Úroveň vstupu do budovy (p.č. 302/5) PT= 346,67 úroveň povrchu hřiště UT = 346,30 (BpV)				
VYPRACOVALA	Ing. Fišarová Jana	Ing. Jana Fišarová Albrechtická 1796/194 794 01 Krnov IČO : 451 743 77		
INVESTOR	Město Krnov, IČ: 00296139 Hlavní náměstí 96/1, 79401 Krnov	DATUM: 01/2021 ČÁST PD: C - Situační výkres STUPEŇ PD: DPS		
NÁZEV:	Víceúčelové hřiště - Krásné Loučky			
OBSAH:	Koordinační situace			
MÉRITKO: 1:300	ČÍSLO VÝKRESU: C -03

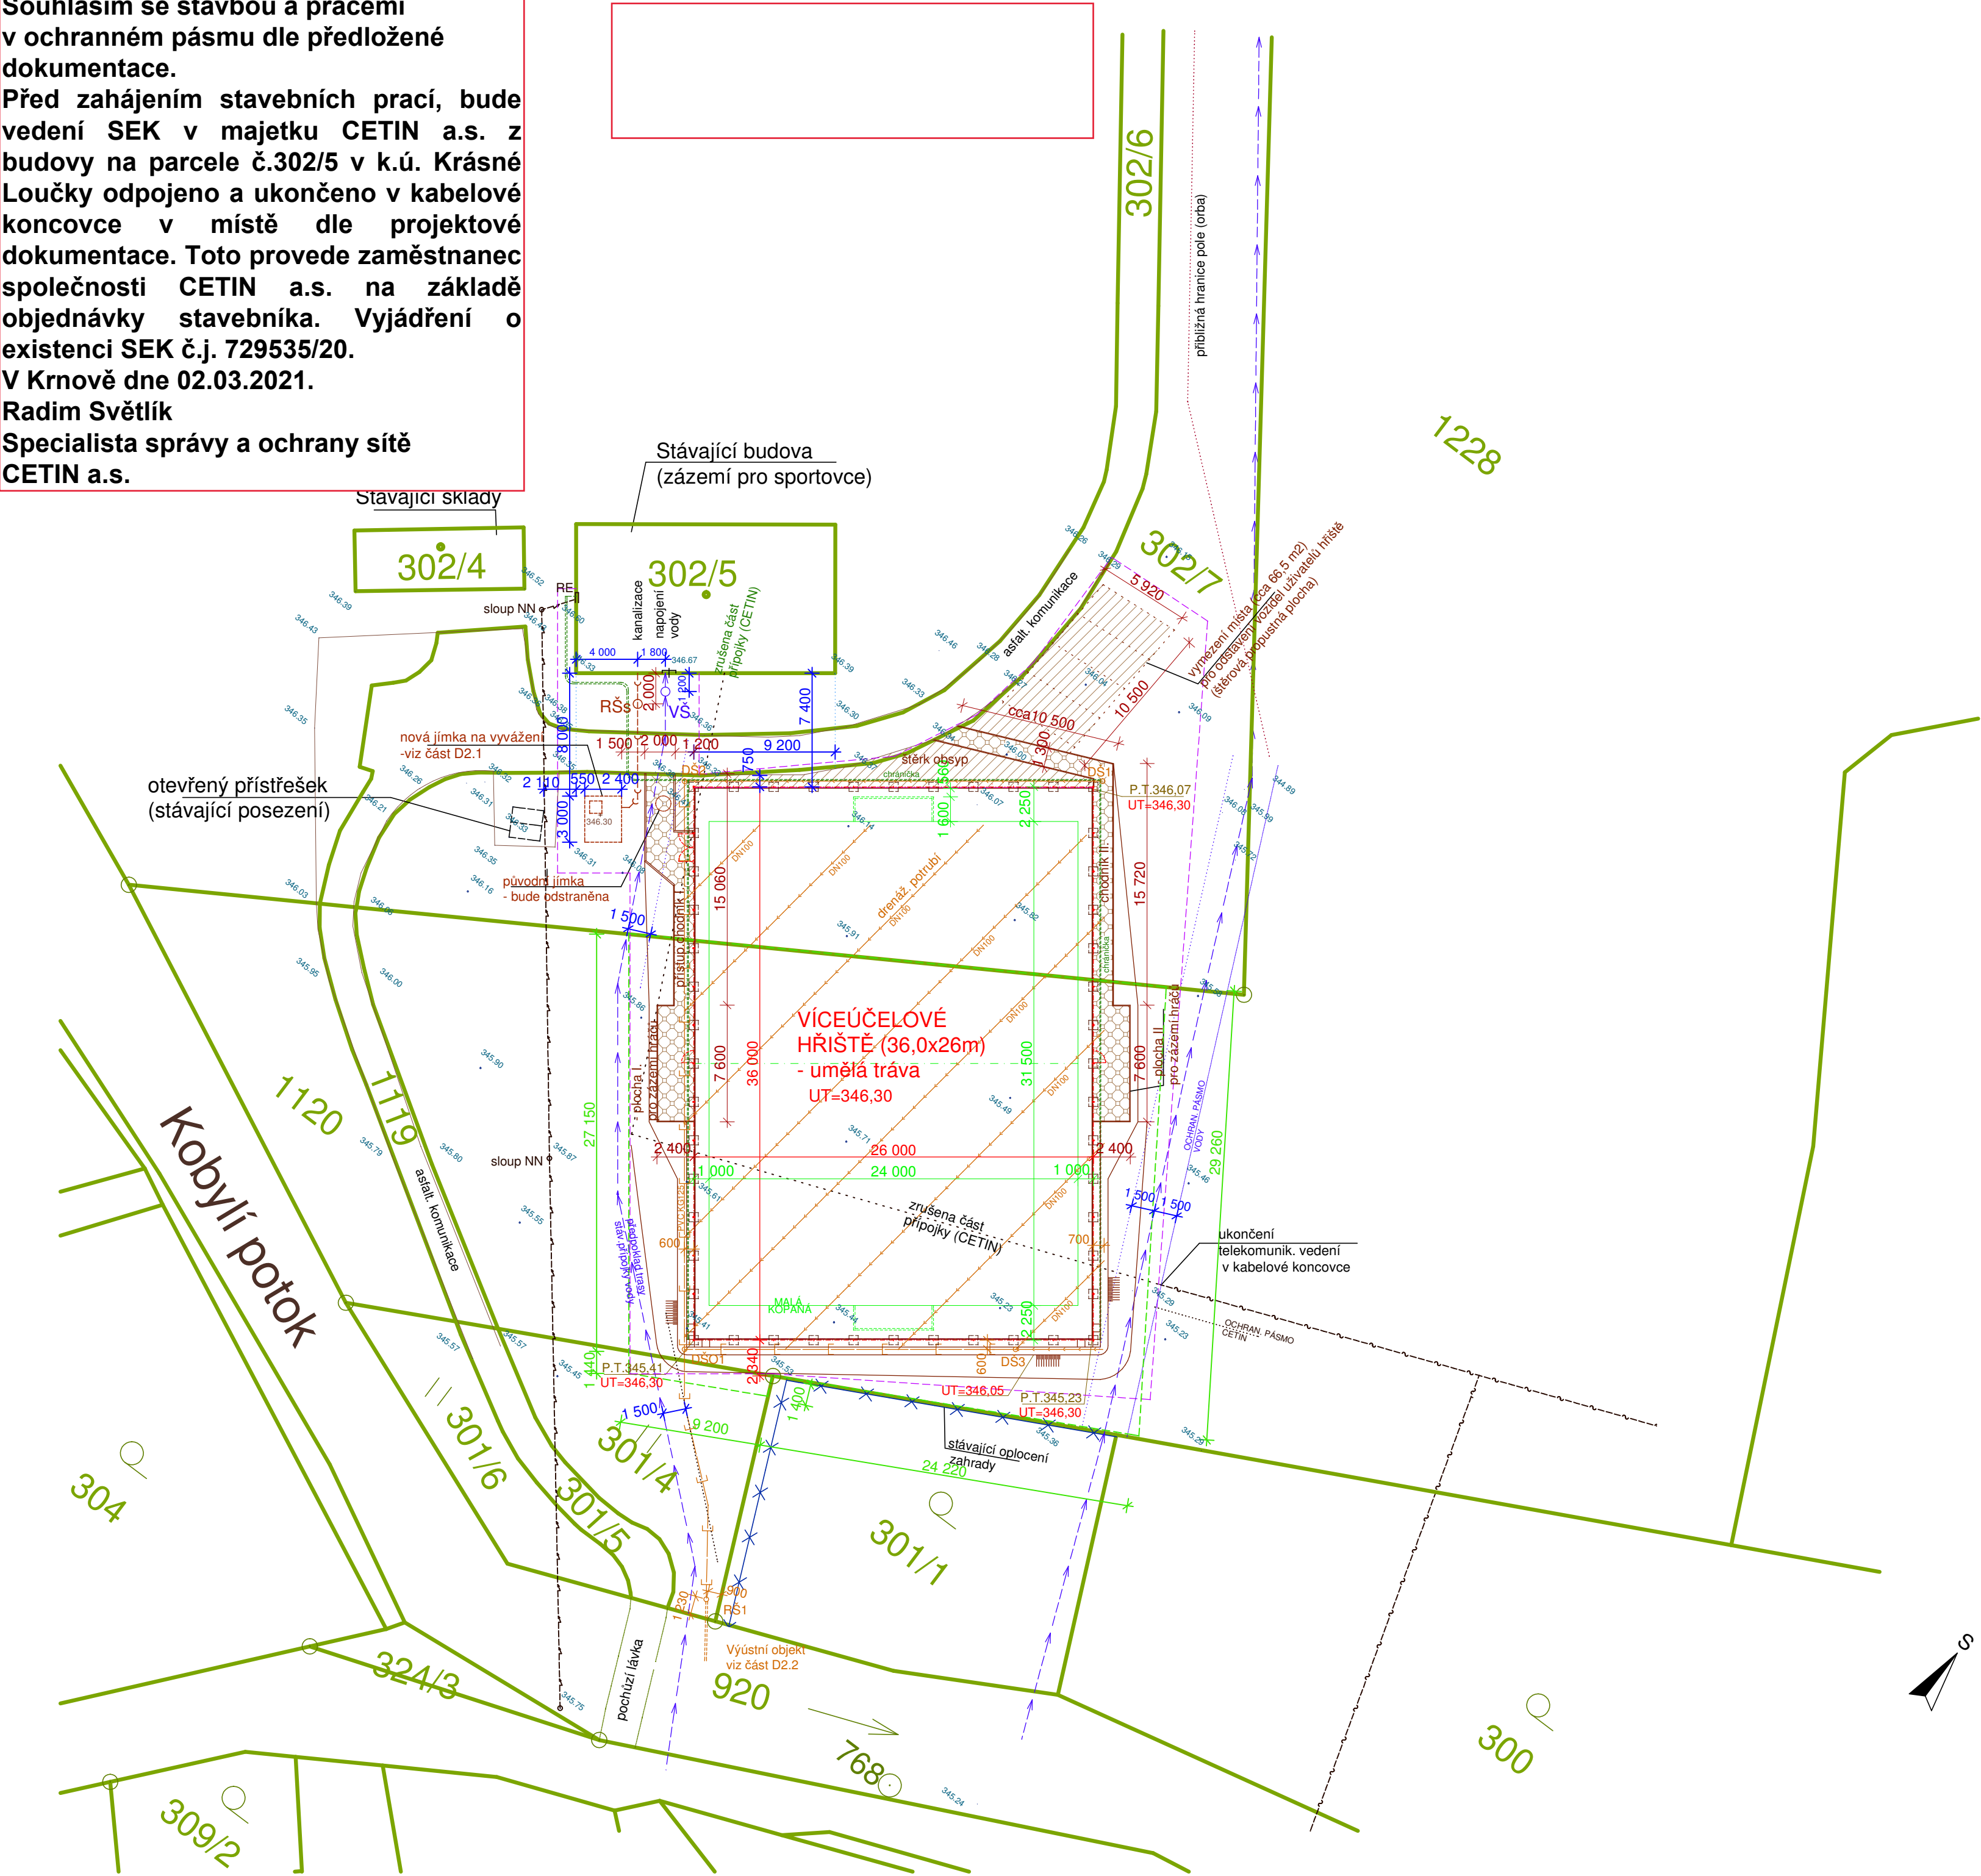
Souhlasím se stavbou a pracemi
v ochranném pásmu dle předložené
dokumentace.
Před zahájením stavebních prací, bude
vedení SEK v majetku CETIN a.s. z
budovy na parcele č.302/5 v k.ú. Krásné
Loučky odpojeno a ukončeno v kabelové
koncovce v místě dle projektové
dokumentace. Toto provede zaměstnanec
společnosti CETIN a.s. na základě
objednávky stavebníka. Vyjádření o
existenci SEK č.j. 729535/20.
V Krnově dne 02.03.2021.
Radim Světlík
Specialista správy a ochrany sítě
CETIN a.s.
